**Modulo per la presentazione delle osservazioni per i piani/programmi/progetti sottoposti a procedimenti di valutazione ambientale di competenza statale**

**ID: Codice procedura (ID\_VIP/ID\_MATTM): 12691**

**“Progetto di un impianto eolico denominato "Pitigliano" ubicato nei comuni di Pitigliano (GR) e Sorano (GR) costituito da 20 (venti) aerogeneratori di potenza nominale 7,0 MW per un totale di 140,0 MW con relative opere connesse ed infrastrutture indispensabili”**

**Immagine 3. Cumulo di una parte di impianti eolici, fotovoltaici e geotermici industriali in progettazione ed esistenti intorno all’eolico industriale “Pitigliano”.**

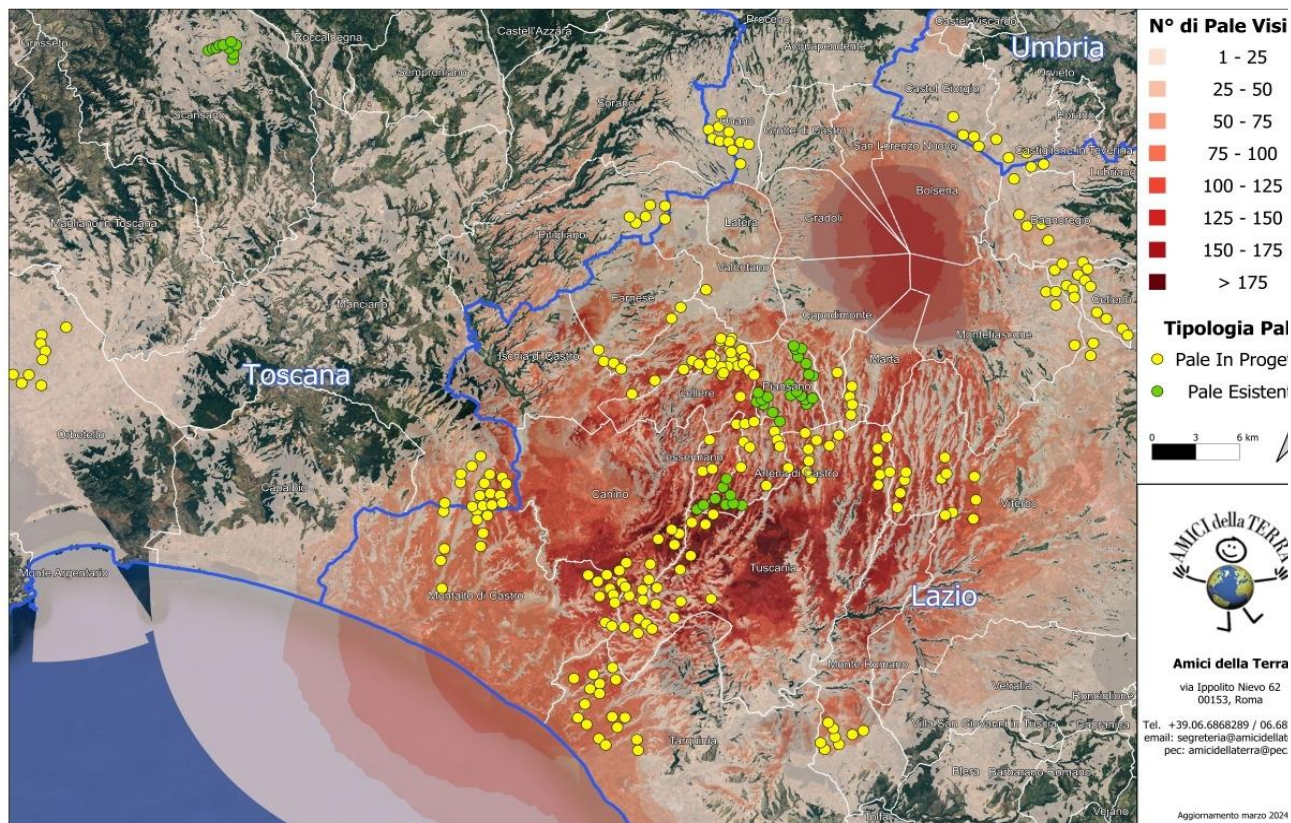
Beni Culturali “*Ambito paesaggistico, geologico e geomorfologico dell’orlo della caldera di Latera ...*” Non vengono nemmeno citati gli impianti eolici in progetto al MASE, il “Rempillo” (6 aerogeneratori) e un altro in verifica amministrativa di 14 aerogeneratori e 72, 6 MW. Ad oggi nei territori di Pitigliano, Sorano e in quello limitrofo potenzialmente potrebbero essere insediati 40 aerogeneratori alti 200 metri e larghi 170. Ma la proponente non cita neanche altri impianti che creerebbero il cumulo e quindi maggiore impatto. Infatti, sul territorio della “Città del Tufo” (Sorano e Pitigliano) impatterebbero anche l’impianto eolico “Montarzo” di Onano con 13 aerogeneratori con le dimensioni ricordate, l’altro eolico industriale nel territorio di Valentano con sette aerogeneratori (stesse dimensioni), gli impianti di Farnese con un minieolico di 3 Torri alte 60 metri già installate in località Poggio del Crognolo e l’impianto eolico industriale “Vallerosa” (7 aerogeneratori alti 200 metri e larghi 158 metri) in procedura VIA presso la Regione Lazio. Inoltre, altri impianti del minieolico già presenti a Valentano, Cellere e Piansano e due progetti eolici industriali con le stesse dimensioni (200 m x 170 m) nel Comune di Ischia di Castro. La valutazione del cumulo non prende neanche in considerazione gli impianti industriali di fotovoltaico e agrivoltaico in progetto a Farnese, Valentano, Ischia di Castro, Cellere. L’impianto geotermico in procedura Via al MASE, progettato nella Caldera di Latera. Quindi è stata effettuata una valutazione del potenziale impatto cumulativo non veritiera a dispetto di quanto affermato dalla proponente che sostiene di aver preso in considerazione uno spazio di 10 km intorno al suo impianto per gli impatti che si creerebbero.

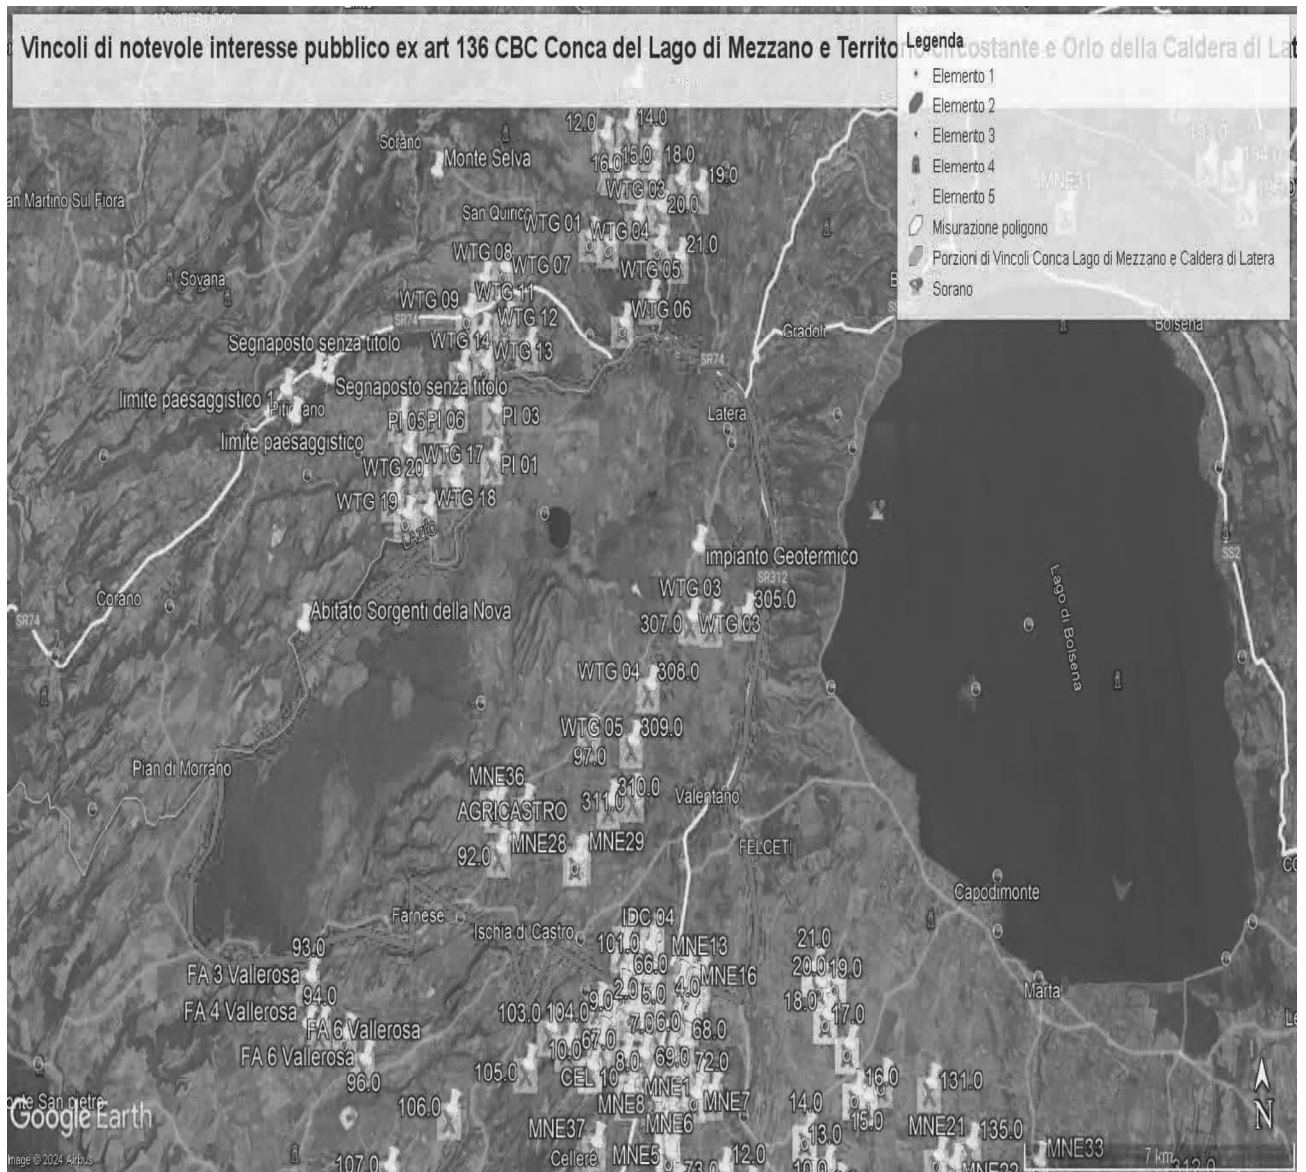
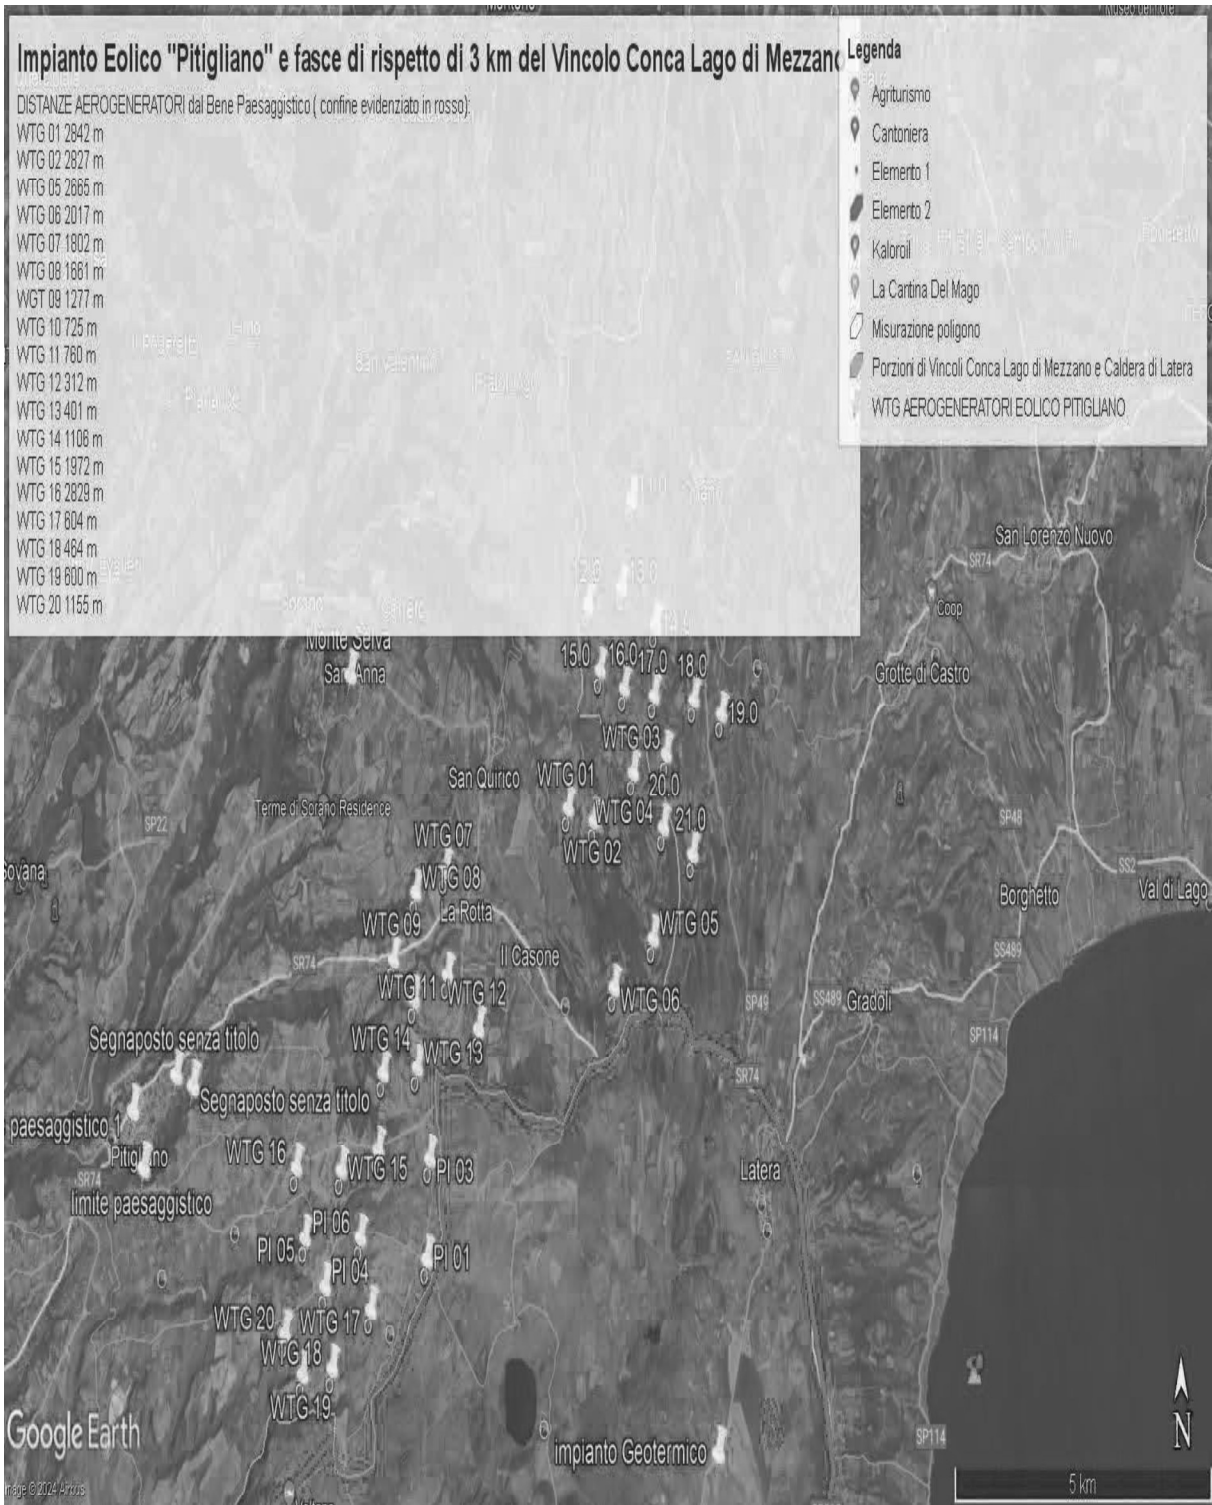
Al contrario si evidenzia che l'impianto eolico industriale citato non solo ricadrebbe con tutti e 20 gli aerogeneratori all'interno delle fasce di rispetto di 3 km di due vincoli paesaggistici di notevole interesse pubblico esistenti nella Regione Lazio e con una parte di essi nel vincolo paesaggistico del Centro abitato di Sorano ( GR) quindi in aree non idonee all'installazione di impianti di energia rinnovabile. Addirittura, alcuni aerogeneratori sarebbero ubicati a poche centinaia di metri dai perimetri dei due vincoli paesaggistici laziali ex art 136 del CBC.

Come è illustrato nell'immagine si ribadisce che l'impianto industriale "Pitigliano" ricade completamente all'interno delle fasce di rispetto dei due vincoli di notevole

**IMMAGINE n. 3 Impianto eolico industriale "Pitigliano" e distanze aerogeneratori dai Vincolo "Orlo della Caldera di Latera."**

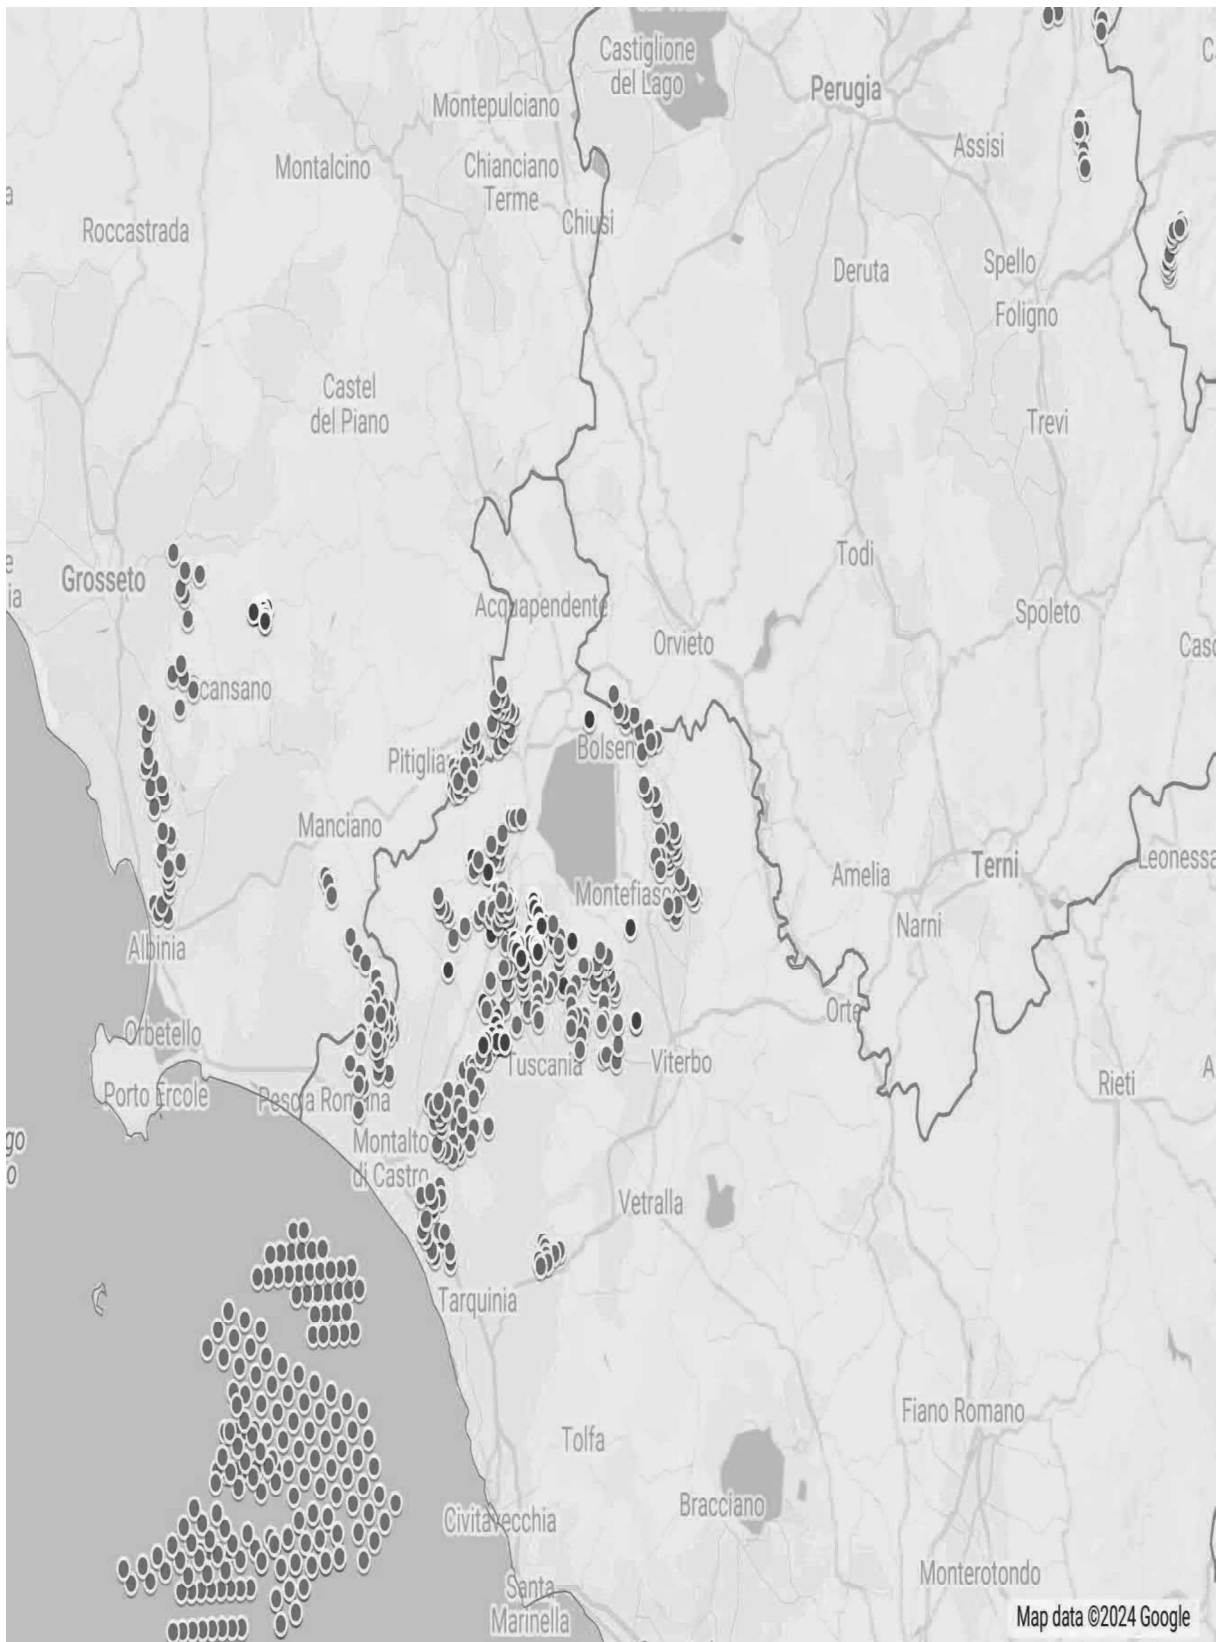
Concludendo, si evidenzia ancora che la proponente non effettuando la procedura prevista dalla Parte III delle Linee Guida nazionali ha ignorato un vincolo paesaggistico di notevole interesse pubblico istituito con un provvedimento del Segretariato regionale del Ministero della Cultura per il Lazio che ha emanato il Decreto di dichiarazione di notevole interesse pubblico n. 22 del 15.02.2024 ai sensi e per gli effetti dell'art. 136, co. 1, lett. c) e d) del decreto legislativo 22 gennaio 2004, n. 42, "Ambito paesaggistico, geologico e geomorfologico dell'orlo della caldera di

interesse pubblico e lambisce quelle di un terzo vincolo e quindi come affermato dal Consiglio di Stato nelle sentenze citate, l'impianto è insediato in area non idonea ai sensi dell'art. 20 comma 8 lettera c quater del D.Lgs. n. 199/2021 e ss.mm.ii al contrario di quanto sostiene la proponente.

**IMMAGINE n. 7** Mappa della intervisibilità degli impianti eolici elaborata dall'Associazione nazionale Amici della Terra. La mappa non è aggiornata comunque rende molto bene dell'enorme impatto visivo creato dal cumulo degli impianti.

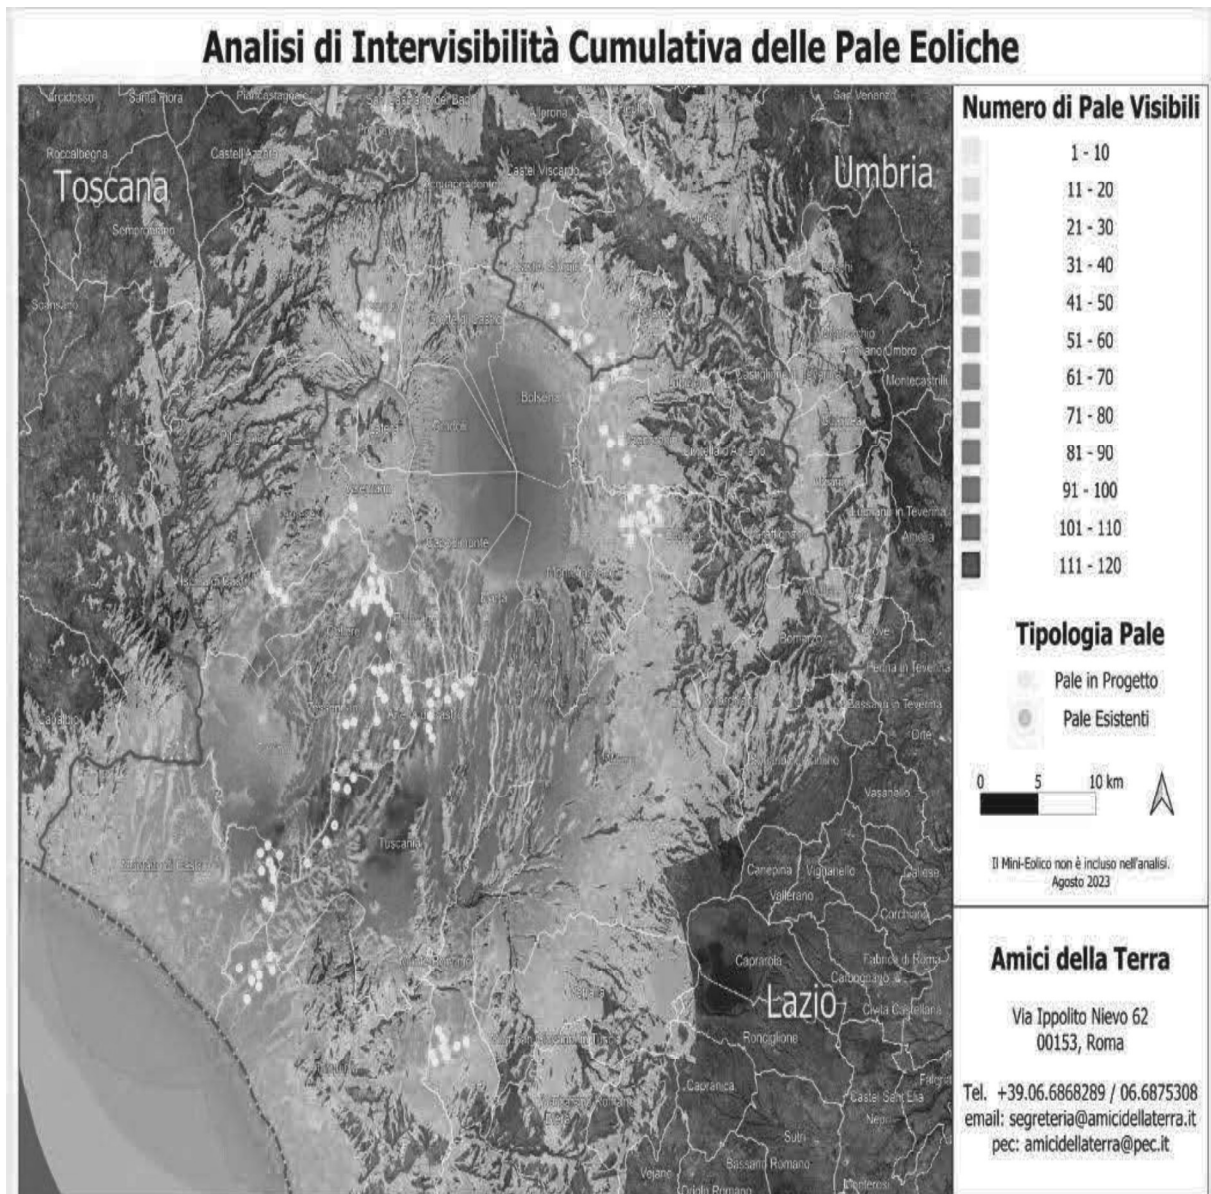
Riguardo al cumulo degli impianti FER, le mappe prodotte dalla proponente riguardano, come già evidenziato, soltanto una parte molto piccola degli impianti FER dell'area intermedia e vasta e in particolare di quelli eolici che contribuiscono a creare un notevole cumulo e la saturazione del territorio tosco laziale. Riguardo al cumulo dei soli impianti eolici si riporta la mappa dell'intervisibilità degli impianti eolici elaborata dall'Associazione nazionale “Amici della Terra”.

Se agli impianti eolici rappresentati qui sopra che non comprendono sia l'impianto eolico Pitigliano e le altre 14 pale del progetto eolico in verifica amministrativa sempre nel territorio di Pitigliano si aggiungono i migliaia di ettari (7000 fin'ora) di territorio occupato dagli impianti fotovoltaici e agrivoltaici e dalle altre tipologie appare chiaro il numero spropositato degli impianti FER nella bassa toscana e nella Tuscia.
